## **TOP SLIDE 160 UP**

## Correzione

TOP SLIDE 160 UP v1.1.1 sistema per scorrevoli in alluminio a taglio termico

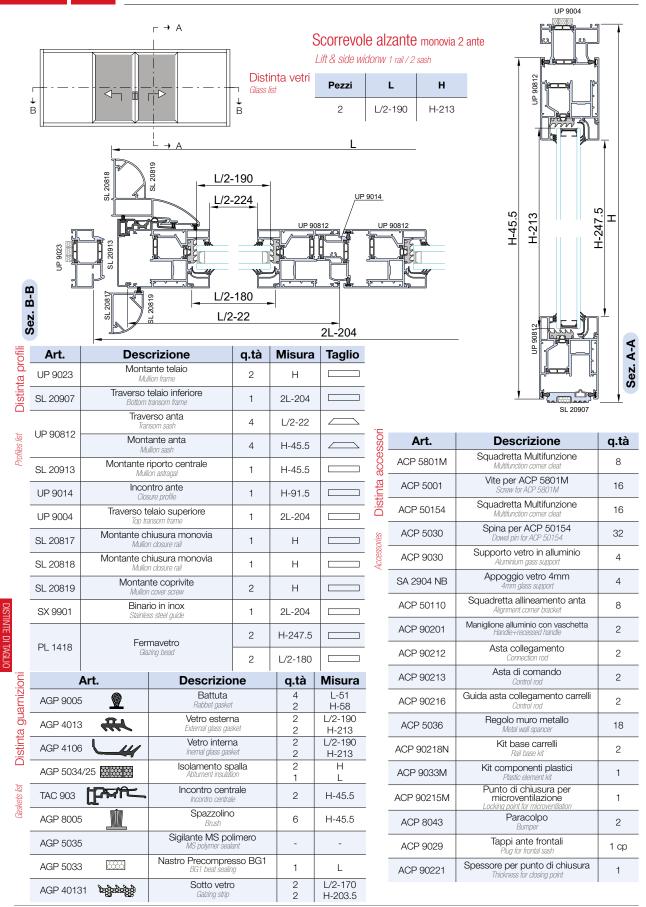
Si segnala che nel catalogo TOP SLIDE160UP (Versione 1.1) sono state variate le quote di taglio dei profili UP9004-PL1418, del binario SX 9901e della guarnizione sotto vetro AGP40131 alla pagina 78. Vi invitiamo a sostituire la pagina che vi alleghiamo in questa comunicazione.
